Faxe Kommune

Kystteknik (F2 postkasse)
J.nr. 2025 - 11112
Ref. lmd
Den 5. marts 2025

**Kystdirektoratets udtalelse til kommunalt fællesprojekt –
Kystbeskyttelse i form af oversvømmelsesbeskyttelse syd for Faxe
Ladeplads, Faxe Kommune**

Fig. 2 Placering af sluse/pumpebygværk

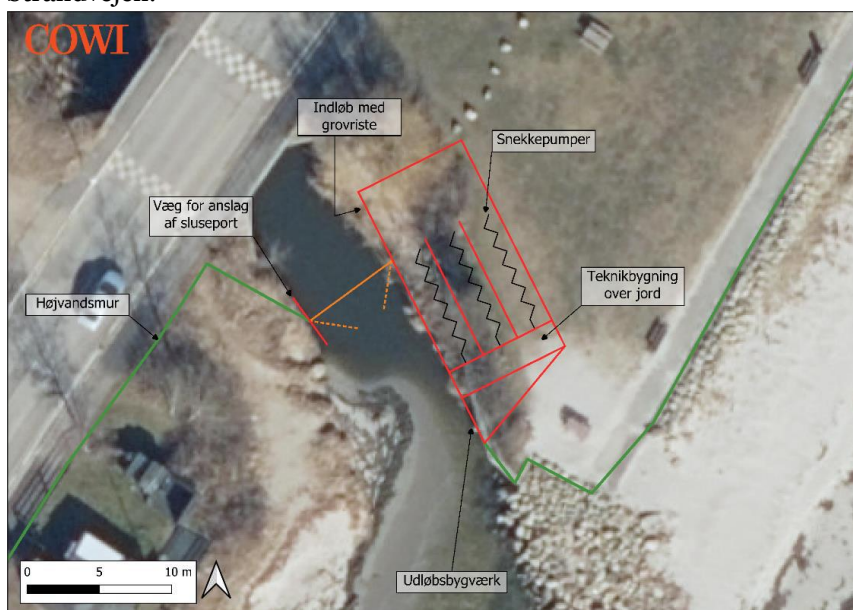
Kystdirektoratet vurderer ift. metode og opbygning, at højvandsmuren på den nordlige strækning er en passende løsning på grund af de eksisterende pladsforhold, og at den erstatter en gammel mure på en del af strækningen. Pumpeløsningen er umiddelbart en dyr og vedligeholdelseskrævende løsning. Det kunne overvejes om der kan etableres oversvømmelsesbeskyttelse i baglandet, som enkelte grundejere allerede har gjort.
